Objet : BRUXELLES. Rue Saint-Christophe, 45.

Demande de permis unique portant sur la régularisation des terrasses en façade arrière.

Avis conforme de la CRMS

*En haut à gauche : vue sur la terrasse du 1^{er} étage et de la dalle de sol à retirer sur la partie droite de la terrasse.
En bas à gauche : Vue sur le système de poutres reposant sur le mur mitoyen.
A droite : Elévation projetée de la façade arrière. Images tirées du dossier*

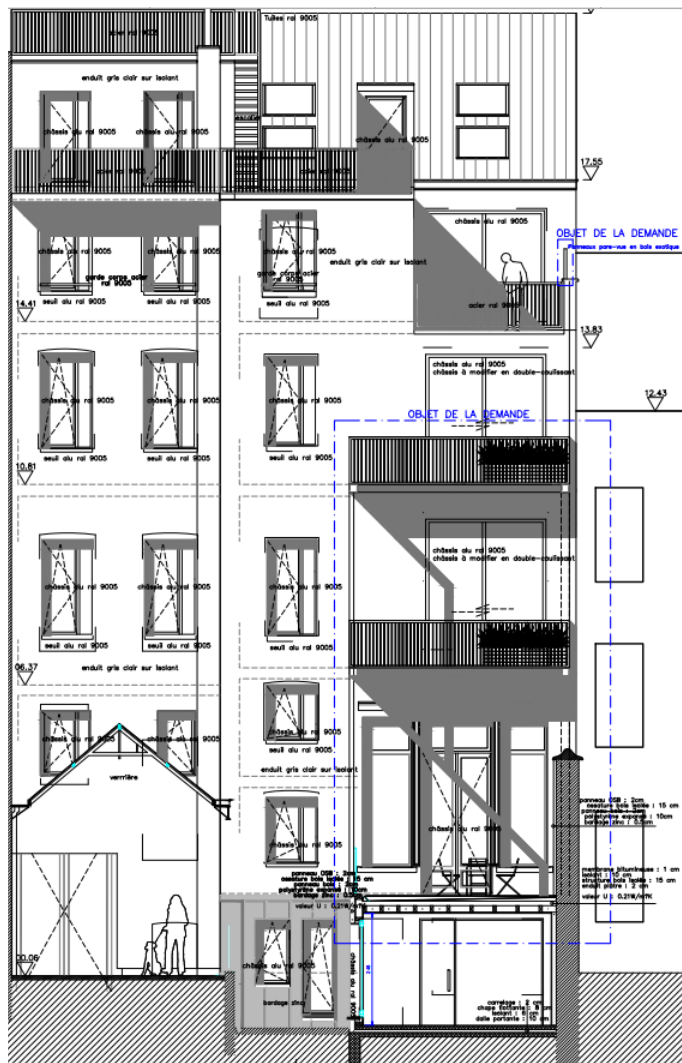
La CRMS n'est pas favorable à la pose de bacs à plantes pour rendre la zone de recul d'1,90m inaccessible. La pérennité à terme d'un tel dispositif n'est pas garantie, et il est en outre très présent sans compter la charge supplémentaire de poids importante. La CRMS demande dès lors de retirer la dalle de sol sur la partie qui ne peut être accessible considérant les distances de recul requise par les dispositions du Code civil en matière de vues.

La rectification des terrasses ne modifie en rien le système de poutraison extérieur des terrasses. Or ce système de poutraison a été placé en partie sur le mur mitoyen et non contre, comme cela était stipulé dans

le
permis.
En
raison
de son

positionnement sur le mur mitoyen et de son aspect visuel imposant, la CRMS n'est pas favorable à la régularisation de cette structure et demande de revoir cette dernière.

Les modifications proposées au niveau des terrasses s'accompagnent d'un changement du type d'ouvrant (de simple coulissant vers doubles ouvrants), permettant d'une part d'accéder à la terrasse et d'autre part au bac à plantes pour son entretien. Cette intervention devra être revue puisqu'elle n'est plus justifiée en l'absence de sol de terrasses et de bacs à plante (cf. supra)

Indépendamment de cet aspect, les châssis modifiés ne respectent pas la distance minimale de 60cm par rapport à l'axe central du mur mitoyen en matière de vues obliques. Ce paramètre doit également être pris en compte.
